MELDING OM POLITISK VEDTAK

HØRING - FLERE SØKERE - SØKNAD OM TILLATELSE TIL BYGGING AV 8 SMÅKRAFTVERK I TINN OG NOTODDEN KOMMUNER

NOTODDEN KOMMUNE**SAMLET SAKSFRAMSTILLING**

REGULERINGSPLAN ESPERÅA

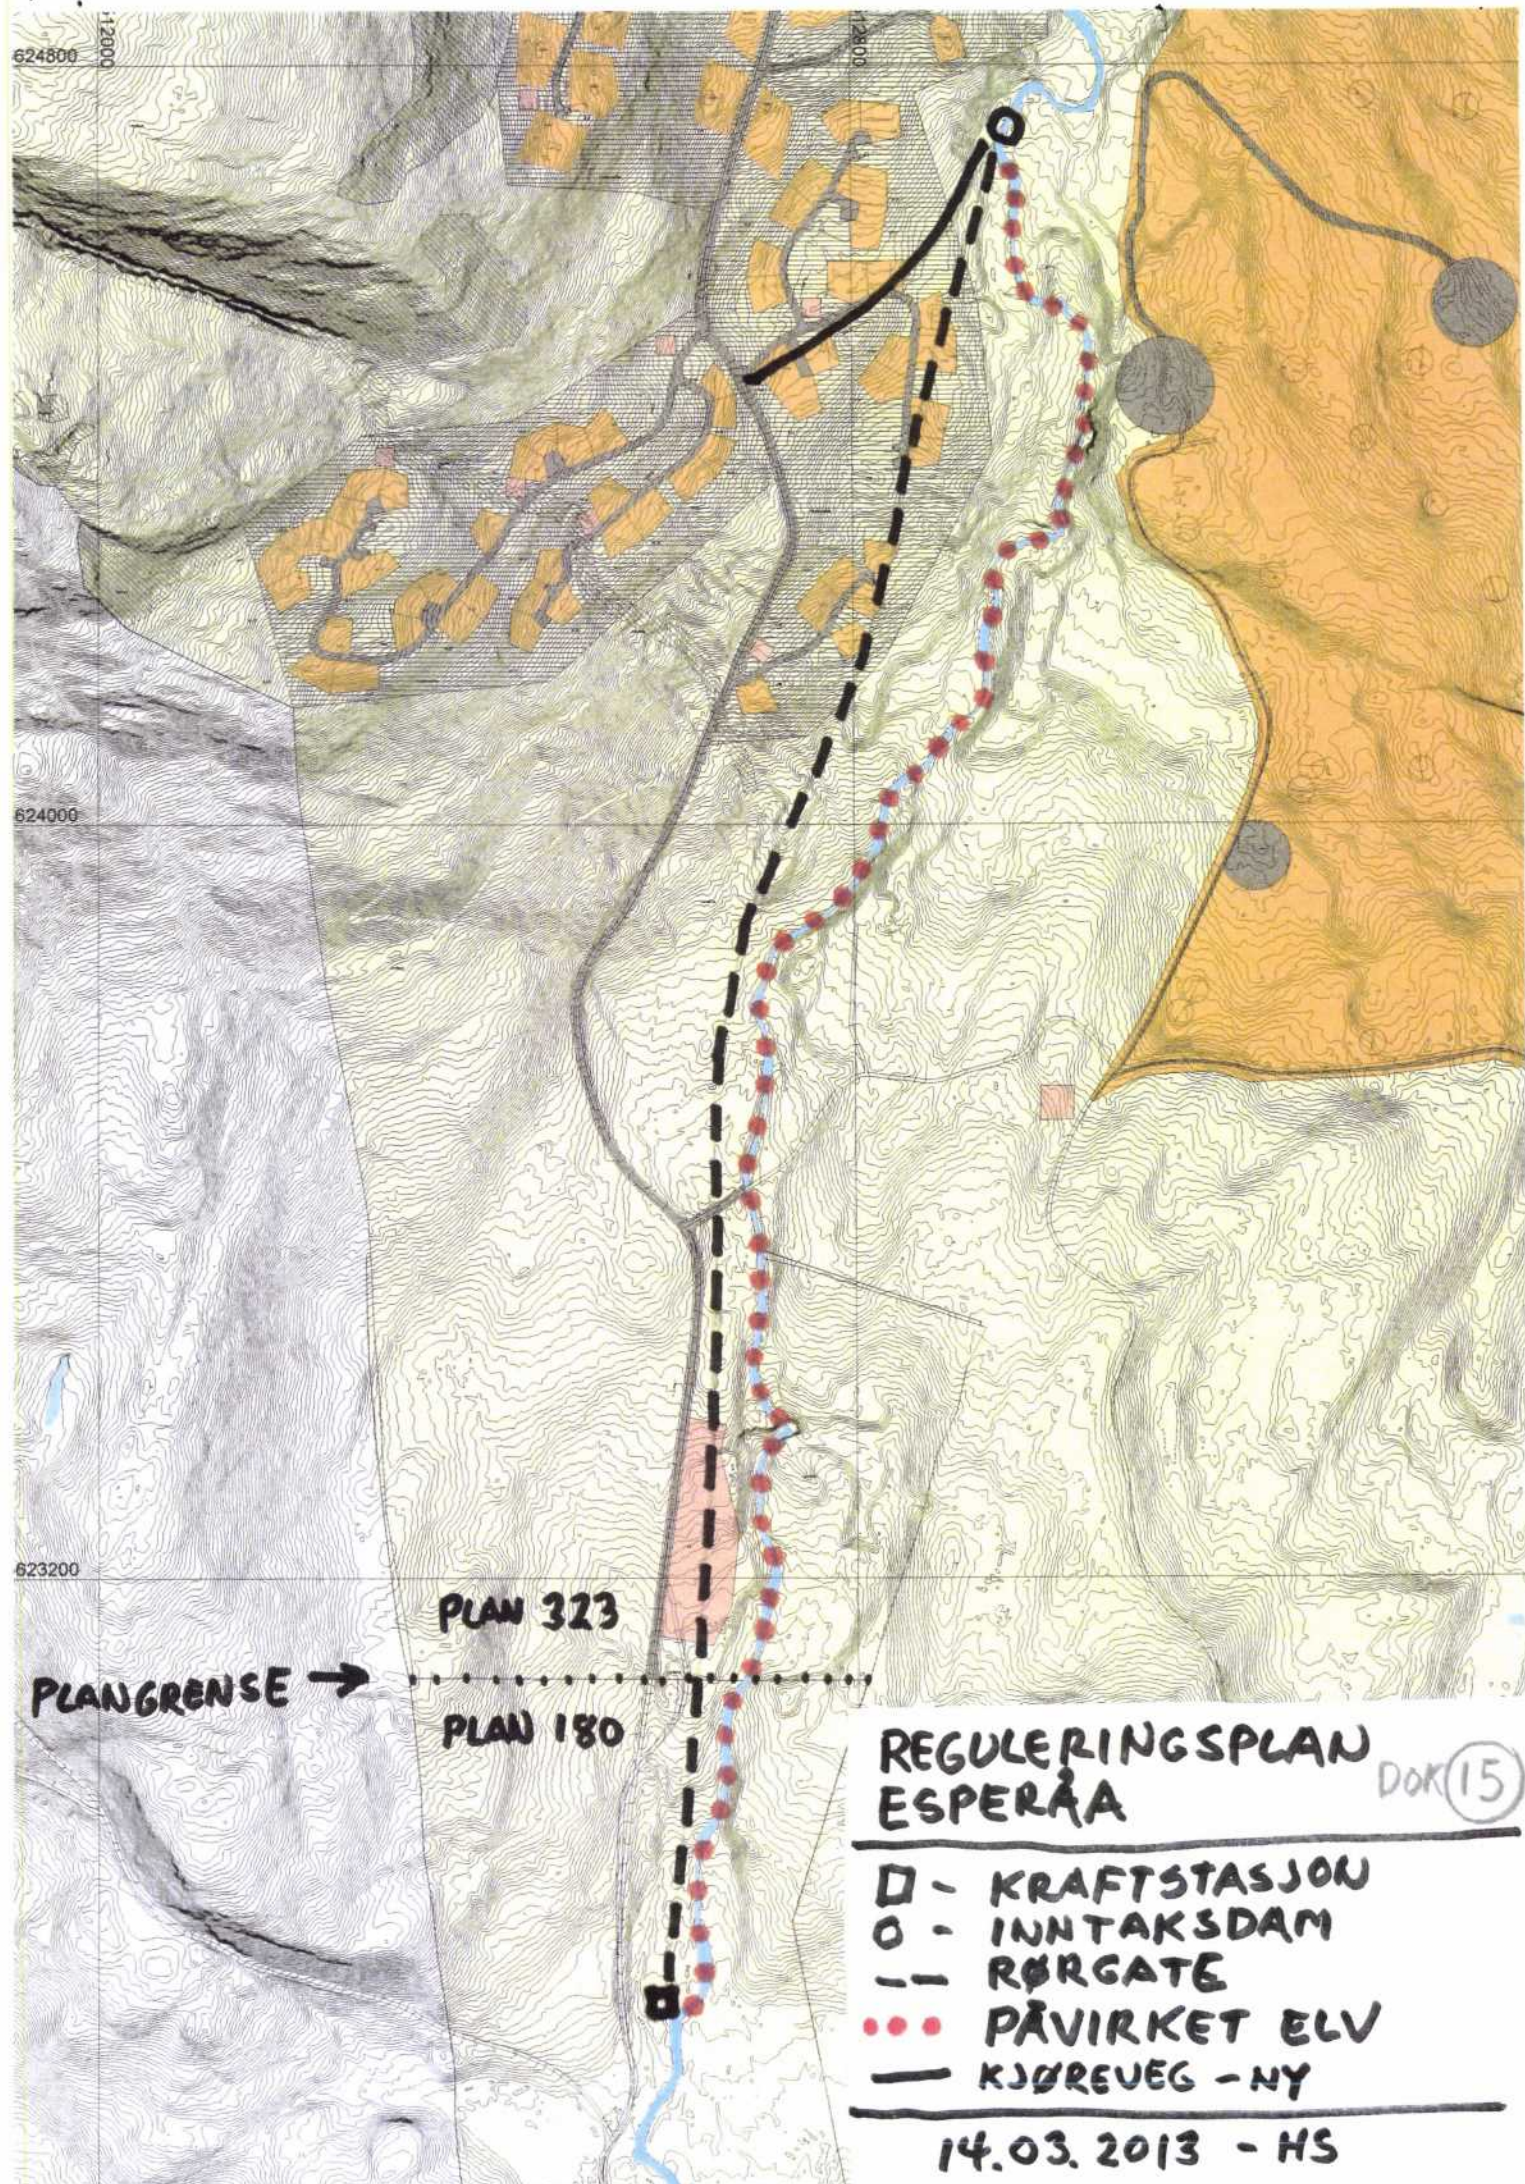
Planstatus for området er at det er vedtatt en reguleringsplan for området. Sett i forhold til denne er deler av traseen regulert til landbruk, andre deler til friluftsområde og andre deler til hyttetomter med tilhørende veg. Traseen går også igjennom et område avsatt til infiltrasjonsområde for framtidig hyttebygging. Planlagt adkomst til inntaksdammen går over regulerte hyttetomter med tilhørende veg, friluftsområde og landbruksområde.

Rådmannen ser det som uakseptabelt at rørledningstraseen og adkomstveg til inntaksdam går tvers over hyttetomter og infiltrasjonsområde avsatt i eksisterende reguleringsplan uten at reguleringsplanen eventuelt først endres gjennom en egen reguleringsplanprosess. Evt. avbøtende tiltak i denne forbindelse vil etter rådmannens syn være å enten pålegge utbygger å fremme en reguleringsplan for tiltaket, eller alternativt at prosjektet endre slik at rørledningstraseen går utenom regulerte hyttetomter, friluftsområde og infiltrasjonsområde.

DOK 16

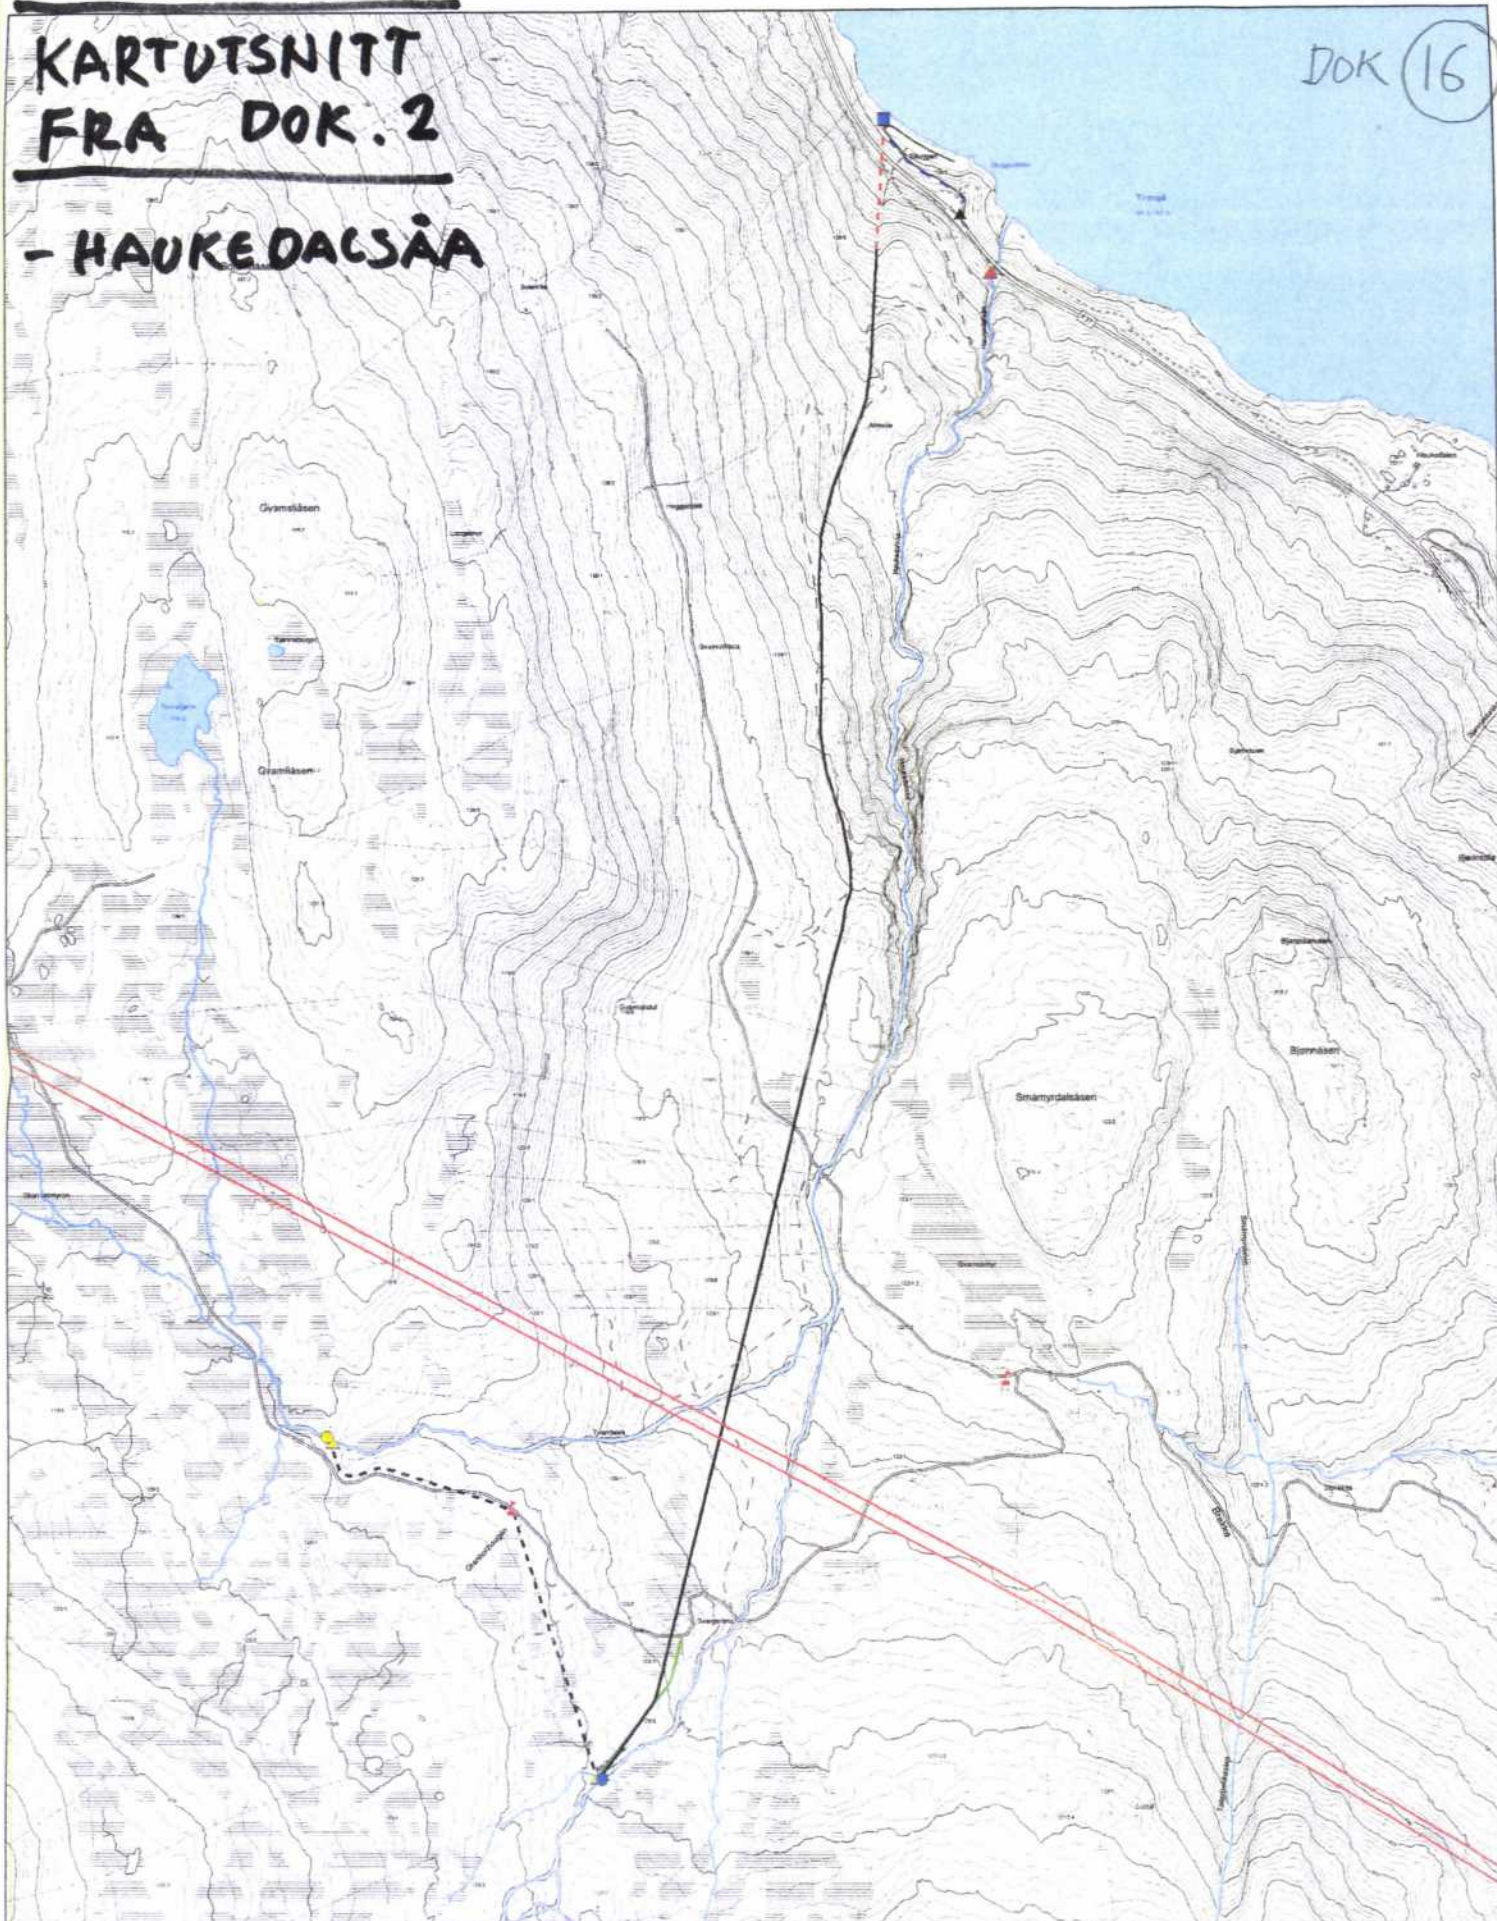
Kraftverket utnytter et fall på 520m i Haukedalsåa mellom kote 720 og kote 200 (se vedlegg dok. 16). Det er også søkt om overføring av en annen bekk fra kote 750 til inntaket i Haukedalsåa. Det er planlagt å føre vannet i et 3km langt nedgravd rør og en 250m lang boret tunnel. Overføringen av den andre bekken er planlagt i et 970m langt rør.

Planlagt hyttebebyggelse i området vil på sikt gi en betydelig større ferdsel i området enn hva dagens situasjon tilsier. Når disse planlagte hyttene også blir liggende kloss opp mot anlegget og de bekkeløpene som får redusert vannføring, vil dette gi en forringelse av området for framtidig friluftsliv i området som er mer vesentlig enn anført i søknaden. Evt. avbøtende tiltak i denne forbindelse vil kunne være å legge inntaksdammen nedenfor hytteområdene.

Redusert vannføring i fossefallene som er synlige fra fylkesvegen og fra Tinnsjøen i nedre del vil rådmannen anse som et mer vesentlig inngrep enn hva som er anført. (-se vedleggdok.19)

Evt. avbøtende tiltak i denne forbindelse vil kunne være å flytte kraftstasjonen til området ovenfor de nedre, synlige, fossene. Utløpet fra kraftstasjonen bør da legges slik at det går

ut i elveleiet ovenfor fossene, og selve bygget bør plasseres slik at det er minst mulig synlig fra Tinnsjøen og fylkesvegen.

Rådmannen anbefaler ut fra dette at en utbygging med kraftstasjonen flyttet til området ovenfor de nedre, synlige, fossene i Haukedalsåa vurderes gjennomført.

DOK 17

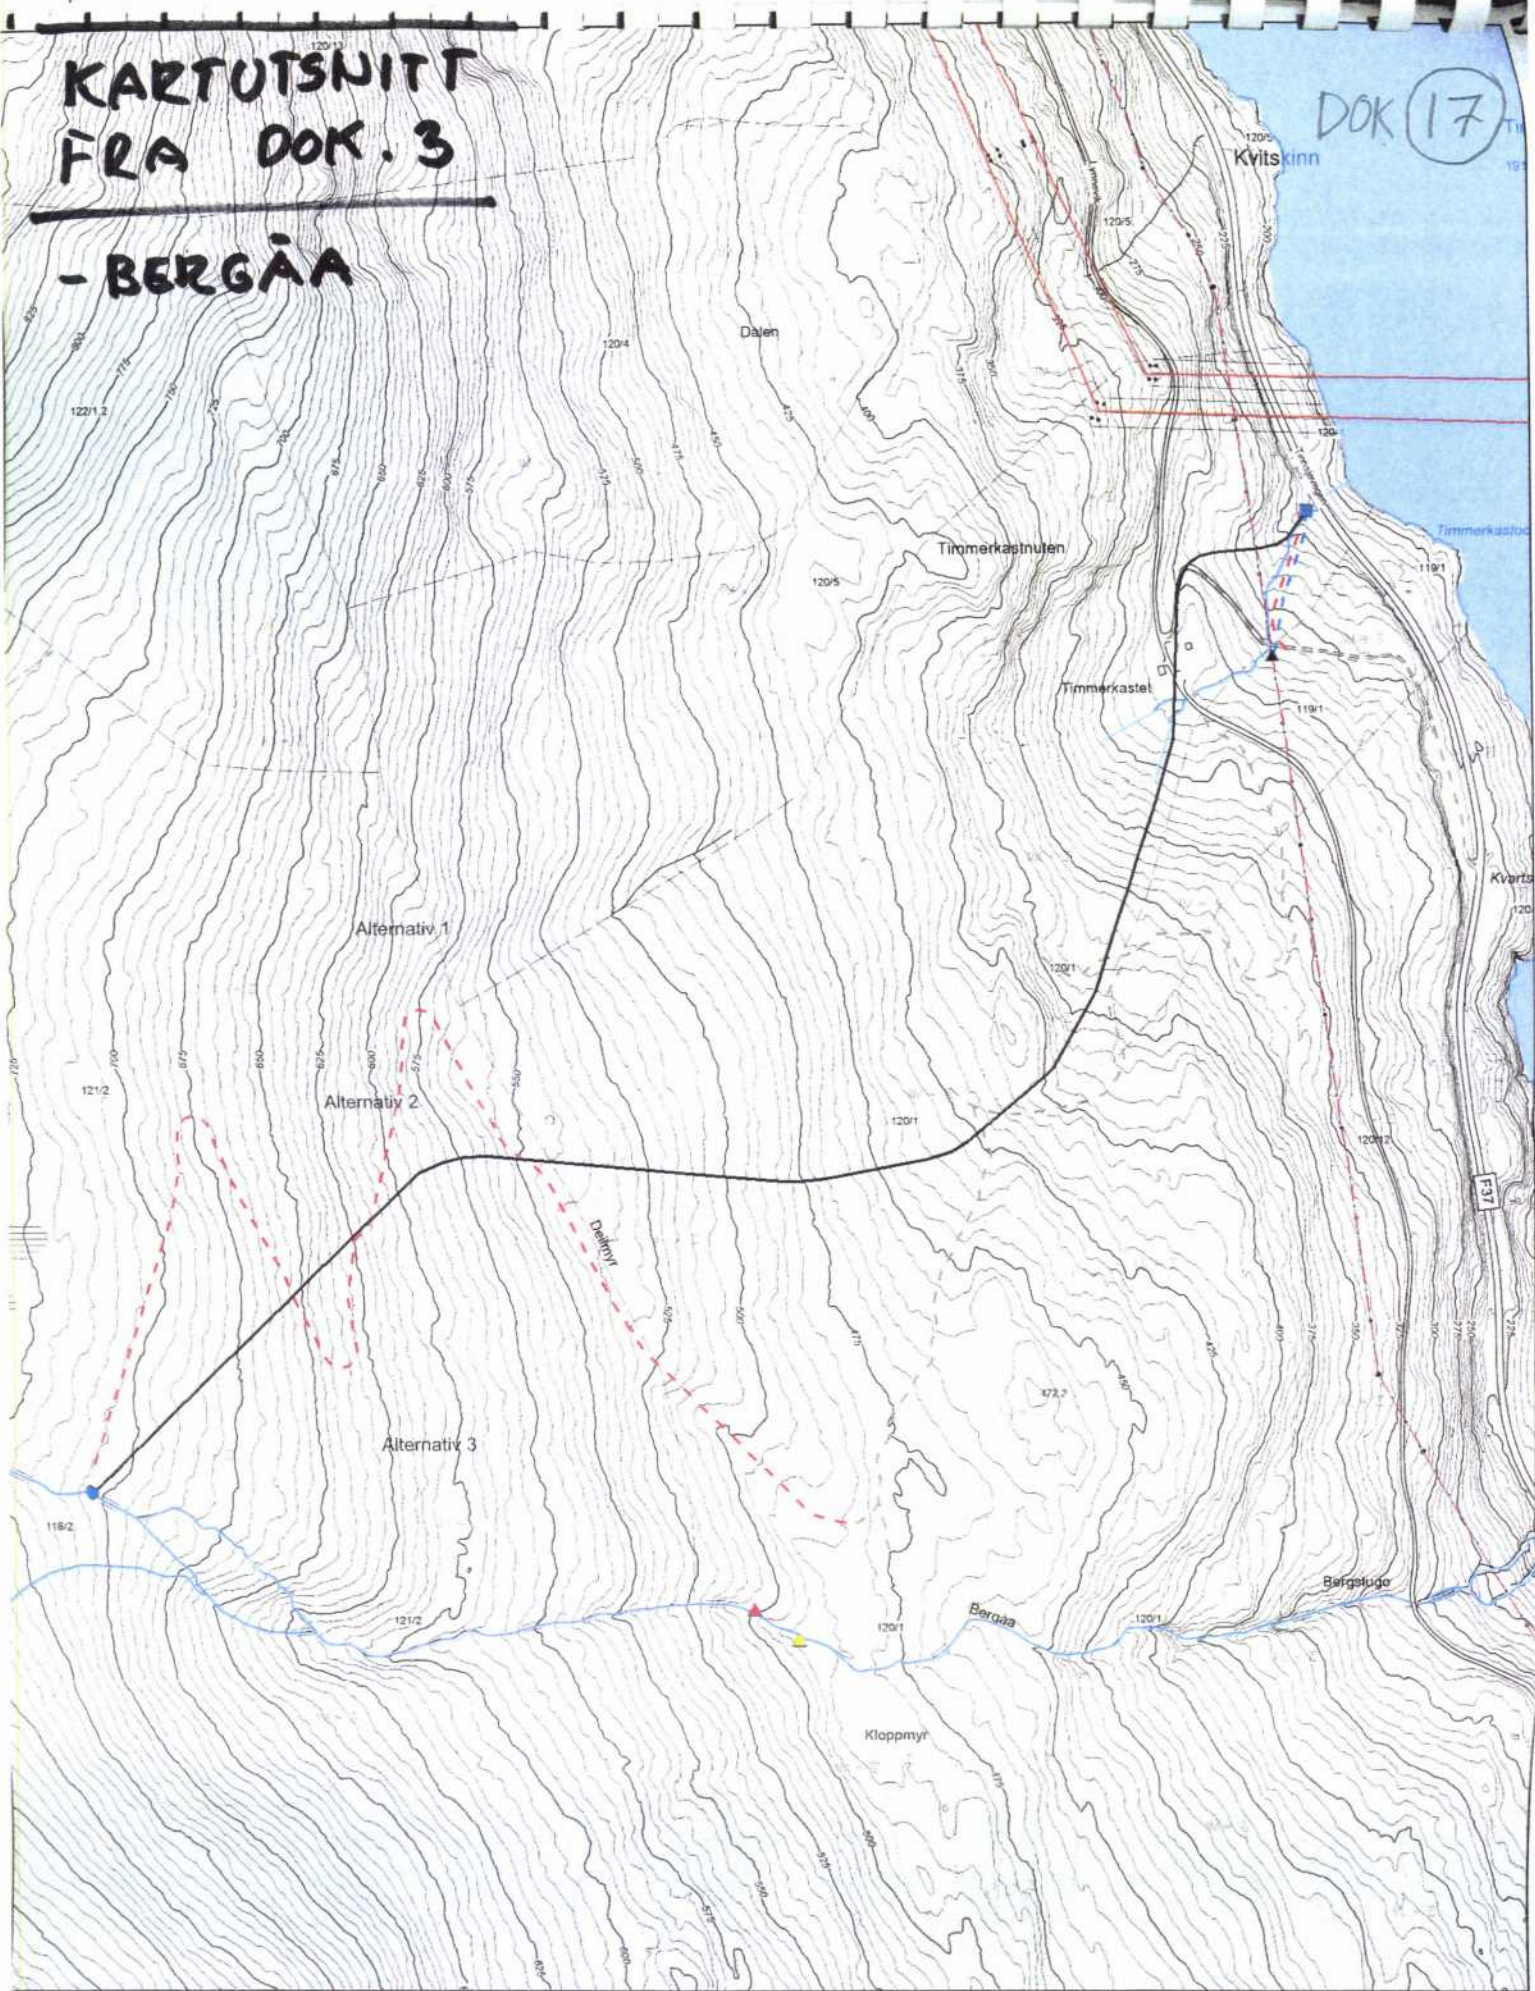
Kraftverket utnytter et fall på 495m i Bergåa mellom kote 705 og kote 210 (se vedlegg dok. 17). Det er planlagt å føre vannet i et 1,7km langt nedgravd rør.

Redusert vannføring i fossefallene som er synlige fra fylkesvegen og fra Tinnsjøen i nedre del vil rådmannen anse som et mer vesentlig inngrep enn hva som er anført. (-se vedlegg dok.20)

Evt. avbøtende tiltak i denne forbindelse vil kunne være å flytte kraftstasjonen til området ovenfor de nedre, synlige, fossene hvilket antakelig vil si opp til området ved den gamle Busnesvegen. Utløpet fra kraftstasjonen bør da legges slik at det går ut i elveleiet ovenfor fossene, og selve bygget bør plasseres slik at det er minst mulig synlig fra Tinnsjøen og fylkesvegen.

Rådmannen anbefaler ut fra dette at en utbygging med kraftstasjonen flyttet til området ovenfor de nedre, synlige, fossene i Bergåa kan vurderes gjennomført.
